Ausführungsplanung	BEARBEITER
07.08.24	
DINA3	
1:10	
F	STAND

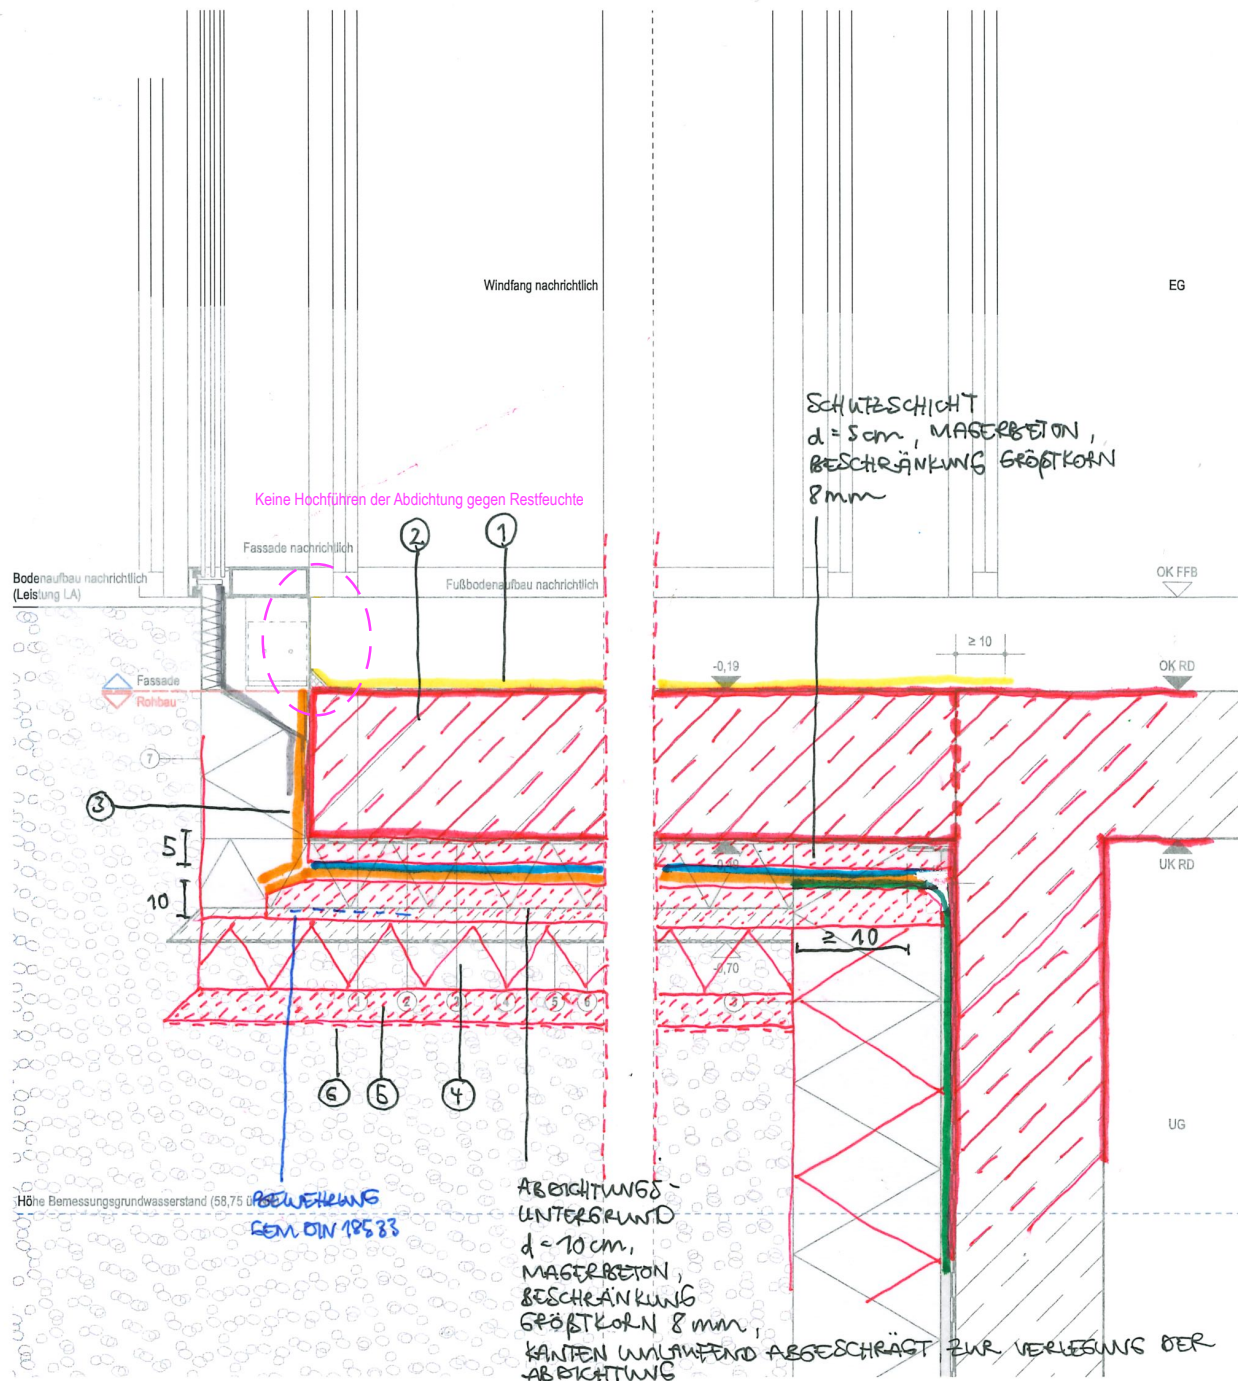
- Verfüllung Baugrube + Verdichtung
notwendig vor Betonage Bodenplatte Windfang
